MEMO

Van Projectteam Maasterras
Aan Gemeenteraad Dordrecht
Datum 22-05-2025
Betreft Ambtelijke reactie op " Inspiratiedocument: Verbeterkansen Maasterras", bijlage bij de raadscommissievergadering van 13 mei 2025.
Bijlagen geen

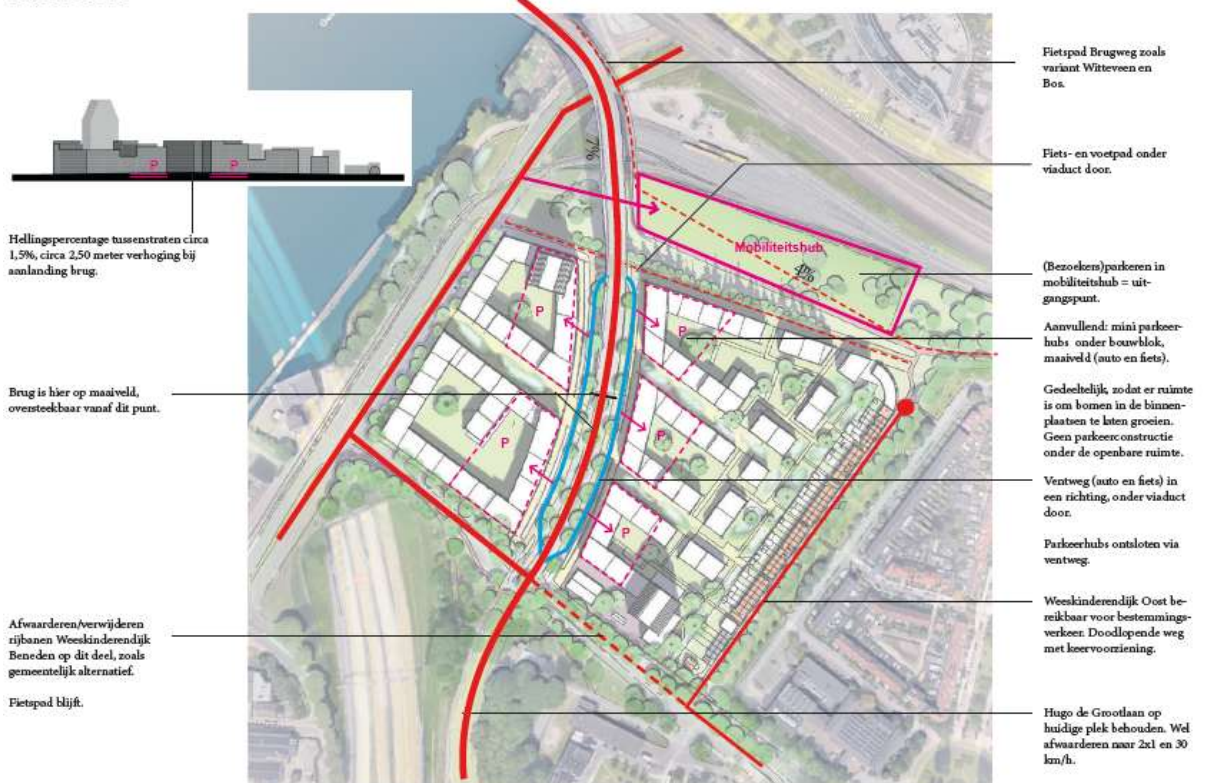
Reactie op: Negatief: bullet point 2: "geen verbinding".

In het voorstel van USS/Platform WKD is er eenzelfde barrière als de aanlanding op maaiveld is. Maar dan liggen er ook nog aan weerszijden ventwegen langs, die ook overgestoken moeten worden. Daarvoor kan er zolang het viaduct niet te laag is onderdoor gelopen worden mits eerst de ventwegen worden overgestoken. In hoeverre dit sociaal veilige en prettige ruimtes worden is nog de vraag.

Plan gemeente: In het plan van de gemeente wordt nadrukkelijk geen afrit meer gemaakt. De brug stopt bij het Balkon en gaat over in een stadsstraat, die wordt ingericht als 30 km/u straat. Oversteekplaatsen zullen dus zeker gemaakt worden. Of dat met zebrapaden, een stoplicht of anders ingericht gaat worden is nog uit te werken.

Mobiliteit

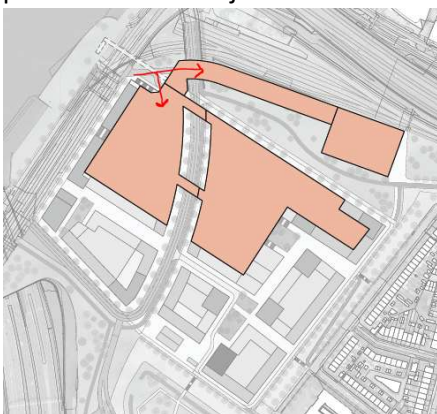
Parkeren: voorstel USS/Platform WKD, geen parkeervoorzieningen. In bijlage 2 bij de OER zijn er wel parkeervoorzieningen onder de woonblokken geprojecteerd. Als er geen parkeervoorzieningen worden gemaakt in M3 en M4 dan moeten er 600 extra parkeerplaatsen gemaakt worden in de ruimte tussen emplacement en Maasterras. Dat betekent een ca 2x zo groot gebouw als dat er in plannen Mecanoo en Witteveen en Bos was getekend.

Als er wel parkeren wordt gerealiseerd betekent dit dat de ventwegen deze plekken moeten ontsluiten. Dat betekent veel extra verkeersbewegingen in het hart van de wijk.

Bij plan gemeente gaat al het parkeerverkeer voor M3 en M4 vanaf de Dokweg de parkeerhub in en rijdt dus niet door de wijk.

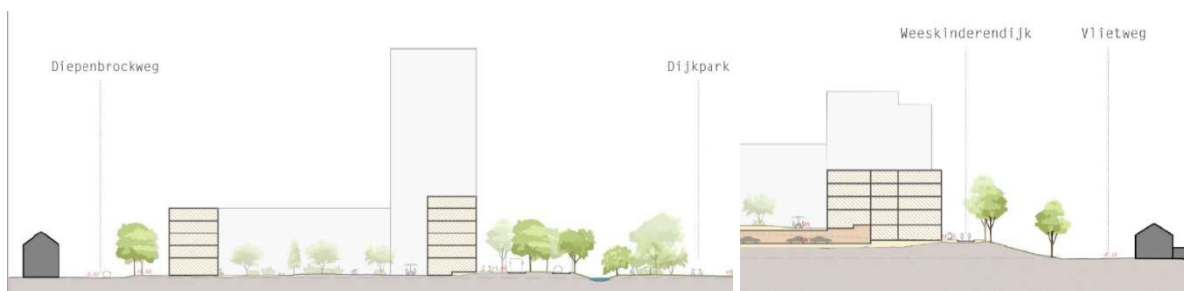
Reactie op sheet 4: Hoe toegankelijk is het groen?

Het plan van de gemeente is een plan voor zowel M3, M4 en M5. Het hart van deze nieuwe wijk ligt rond het "Cultuurplein". In datzelfde hart dat de verbinding maakt tussen het hoger gelegen buitendijkse gebied en het lager gelegen binnendijkse gebied komt ook het Dijkenpark dat is voorzien van paden, bruggetjes en groen. Het water vormt daarin geen barrière.
